REFERENCIA: CONTRATO DE OBRA No. 2220555 OBJETO CONSTRUCCIÓN DE INFRAESTRUCTURA EDUCATIVA-COLEGIO BOITÁ EN LA LOCALIDAD DE KENNEDY DE LA CIUDAD DE BOGOTÁ EN EL MARCO DEL CONTRATO INTERADMINISTRATIVO NO. 221013.

***ASUNTO:** Respuesta oficio EBI-ENT-BOG-830-2022 Aprobación y traslado informe mensual No 12 de obra.*

4.1. OBSERVACIONES A ESTUDIOS Y DISEÑOS

Plano E47 Versión. 15 feb 23

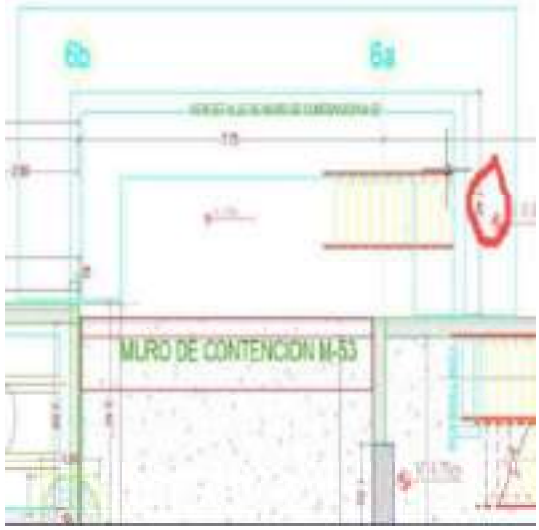
- En el plano E-47 del edificio B la placa de entrepiso del N-0.00 sobre el eje A' esta no se encuentra alineada con el paramento de la losa de cimentación N -3.60 ni con el muro de contención M 42 sobre el cual debería apoyarse, (Está retrocedida sobre el eje A'.). versión del 8 de marzo, planimetría Edificio B,. Contratista recomienda que se revisen todos los niveles y edificio A. El arquitecto Germán López de la consultoría comenta que han tenido retrasos en la respuesta por parte del diseñador estructural pero que están pendiente que responda pronto todas las observaciones.

- En el plano E-47 el muro de contención M-52 tiene un ancho de 3.42 mts versión 15 de febrero de 2023, mientras que en plano E-17 esta distancia es de 2.45 mts (planos recibidos el 28 de marzo de 2023), aunque la versión en este plano indica que es 15 de febrero de 2023, se solicita indicar cuál es la medida a ejecutar. el consultor indica que remitirán ajustes el 02/05/2023. No se cumplió. Consultoría indica que se debe ejecutar con el ancho de 2.45 mts falta la formalización. Ya está la directriz por parte de la consultoría sobre que se debe hacer y está pendiente ajuste en plano. Consultoría indica han tenido retrasos en la respuesta por parte del diseñador estructural pero que están pendiente que responda pronto todas las observaciones

Plano E47 Versión. 15 feb 23

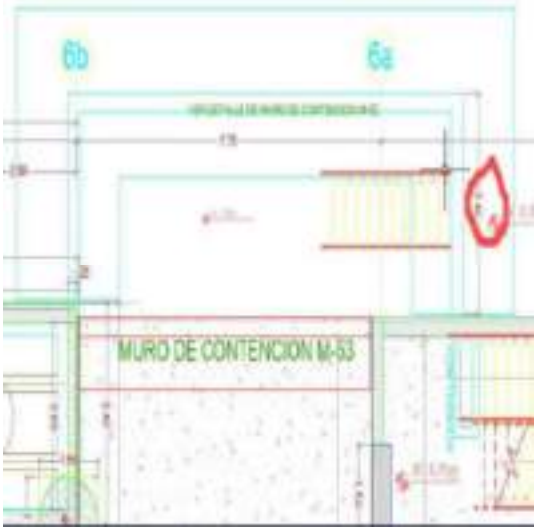
5. En el plano E-47 del edificio B la placa de entrepiso del N-0.00 sobre el eje A' esta no se encuentra alineada con el paramento de la losa de cimentación N -3.60 ni con el muro de contención M 42 sobre el cual debería apoyarse, (Está retrocedida sobre el eje A'.). versión del 8 de marzo, planimetría Edificio B,. Contratista recomienda que se revisen todos los niveles y edificio A. El arquitecto Germán López de la consultoría comenta que han tenido retrasos en la respuesta por parte del diseñador estructural pero que están pendiente que responda pronto todas las observaciones. Consultoría manifiesta que se entregará el 23/06/2023.

6. En el plano E-47 el muro de contención M-52 tiene un ancho de 3.42 mts versión 15 de febrero de 2023, mientras que en plano E-17 esta distancia es de 2.45 mts (planos recibidos el 28 de marzo de 2023), aunque la versión en este plano indica que es 15 de febrero de 2023, se solicita indicar cuál es la medida a ejecutar. el consultor indica que remitirán ajustes el 02/05/2023. No se cumplió. Consultoría indica que se debe ejecutar con el ancho de 2.45 mts falta la formalización. Ya está la directriz por parte de la consultoría sobre que se debe hacer y está pendiente ajuste en plano. Consultoría indica han tenido retrasos en la respuesta por parte del diseñador estructural pero que están pendiente que responda pronto todas las observaciones. Consultoría manifiesta que se entregará el 23/06/2023.
